Salgótarján Megyei Jogú Város Polgármesteri Hivatala
Városüzemeltetési Iroda

Szám: 3352-4/2016.

Javaslat
a Salgótarján, Budavölgy utca forgalmi rendjének módosítására

SALGÓTARJÁN, BUDAVÖLGY UTCA FORGALMI RÉSZ MÓDOSÍTÁS

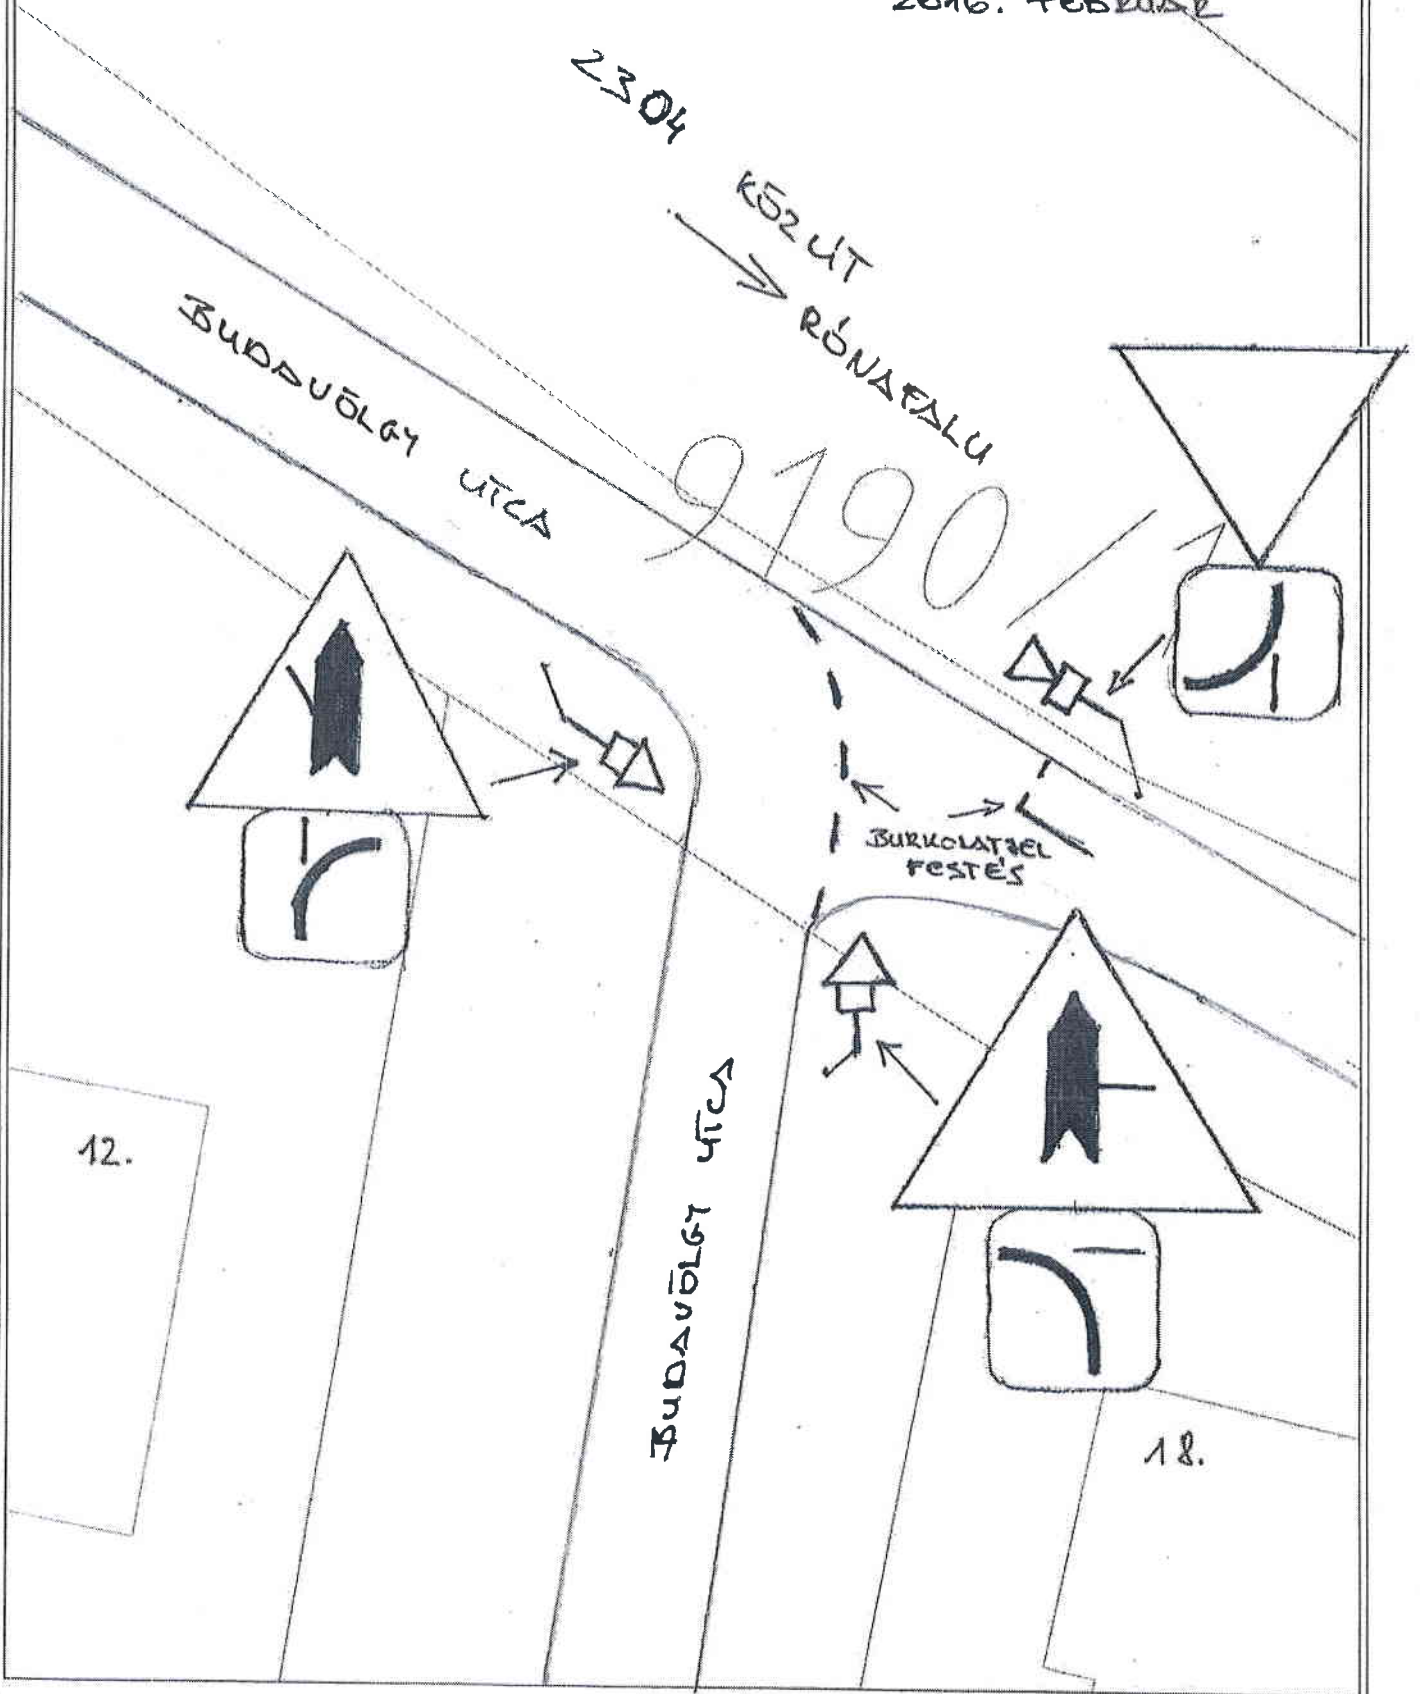
- ▲ Jelenleg a Budavölgy utca 2304 hrsz.-ú közúttal párhuzamos szakasza forgalomtechnikai szempontból elsőbbséget élvez a rá merőlegesen csatlakozó, szintén Budavölgy utca alsó ágával szemben. Mivel a merőlegesen csatlakozó út meredeksége jelentős, az onnan történő kikanyarodás - a jobbra történő korlátozott beláthatóság miatt - csak úgy történhet, hogy a gépjárműveknek legtöbbször meg kell állniuk. Az újbóli elindulás többnyire kézfékkal történik, de téli időszakban csúszós útburkolat esetén így is lehetetlen, ezért balesetveszélyes helyzet alakulhat ki.

- ▲ A Budavölgy utca 12-18. szám alatti épületek között található útkereszteződés jelenlegi forgalmi rendjét úgy módosítsuk, hogy a Budavölgy utca merőleges ágáról balra kanyarodó gépjármű forgalomtechnikai szempontból elsőbbséget élvezzen a Budavölgy utca jobb oldali ágáról érkezőkkel szemben. Ennek megfelelően az útsatlakozás jelenlegi „elsőbbségadás kötelező” táblája áthelyezésre kerül Budavölgy utca 2304 számú közúttal párhuzamos 18. szám alatti épülettel szemközti szakaszára. Az „elsőbbségadás kötelező” tábla alá az alárendeltség módját jelző kiegészítő táblát is fel kell szerelni. Az útkereszteződés további két útsatlakozására az „útkereszteződés alárendelt úttal” jelzőtáblákat és alá a fölérendeltség módját jelző kiegészítő táblákat kell kihelyezni. A láthatóság érdekében az elsőbbségadás „állj” vonalának és a kanyarodó „fölérendelt” út külső íve szaggatott vonalának burkolatjel festés megerősítése szükséges.

Salgótarján Megyei Jogú Város Közgyűlésének Gazdasági, Városfejlesztési, Városüzemeltetési és Idegenforgalmi Bizottsága a Budavölgy utca forgalmi rendjét módosítja a 12-18. számú épületek között található kereszteződésben. A Budavölgy utca merőleges ágáról balra kikanyarodó gépjárművek elsőbbségét rendeli el a jobb oldali ágról érkező gépjárművekkel szemben, a mellékelt forgalomtechnikai vázrajz és a KRESZ előírásainak megfelelő jelzőtáblák kihelyezésével.
